① 燃料装置（燃料リターンパイプ）
② 電気装置（オルタネータ電源配線）のリコールについて

リコール番号4485

（届出日：平成31年4月18日 開始日：平成31年4月19日）

改善箇所説明図①

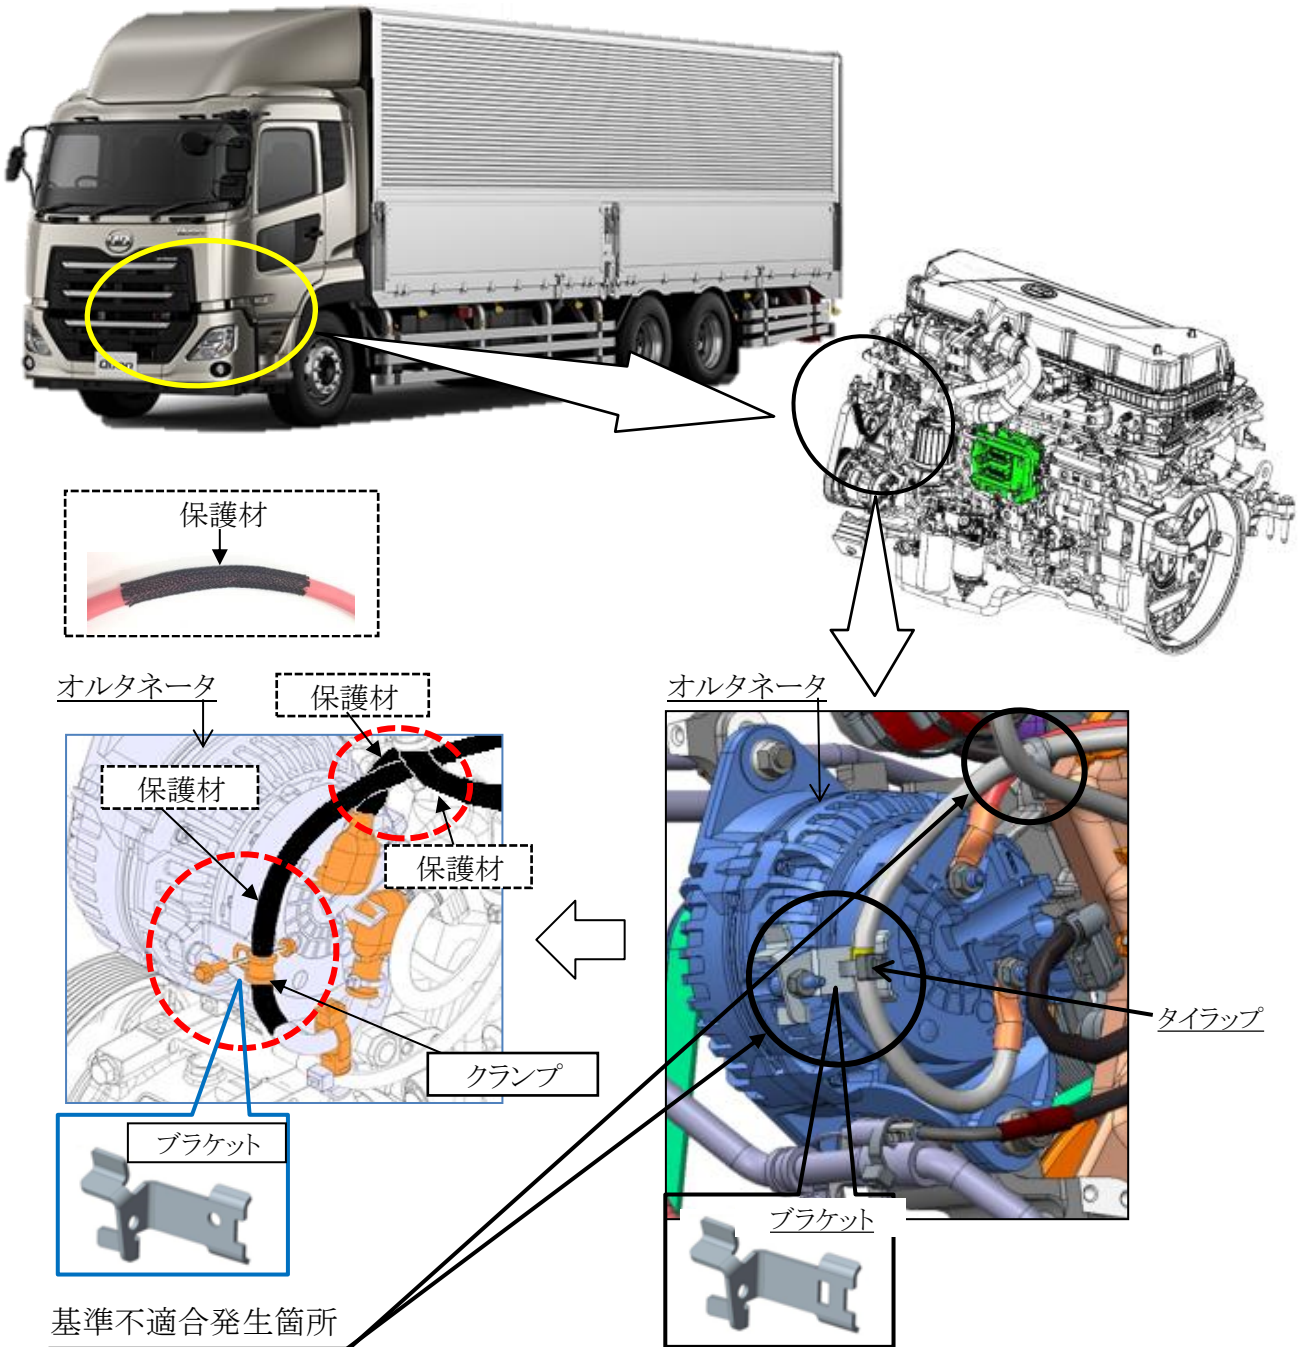
原動機型式GH11の燃料装置において、燃料リターンパイプの材質選定及び締付けトルク設定が不適切なため、エンジン振動の応力によって、当該パイプのアダプター締結部に亀裂が発生するものがある。そのため、そのままの状態で使用を続けると、シリンダーヘッド内に燃料が漏れエンジンオイルを希釈させ、油圧警告灯の点灯及び警報ブザーが鳴り、最悪の場合、希釈したオイルが燃焼室内へ吸い上げられ、運転手の意図しないエンジン回転上昇に至るおそれがある。

全車両、該当する故障コードの確認及び燃料リターンパイプの亀裂を点検し、当該パイプを対策品に交換する。また、該当する故障コード及び亀裂が確認された場合は、エンジン内部を洗浄する。なお、車両走行データを確認し、燃料希釈によるエンジン回転上昇が確認された車両はエンジンを良品に交換する。
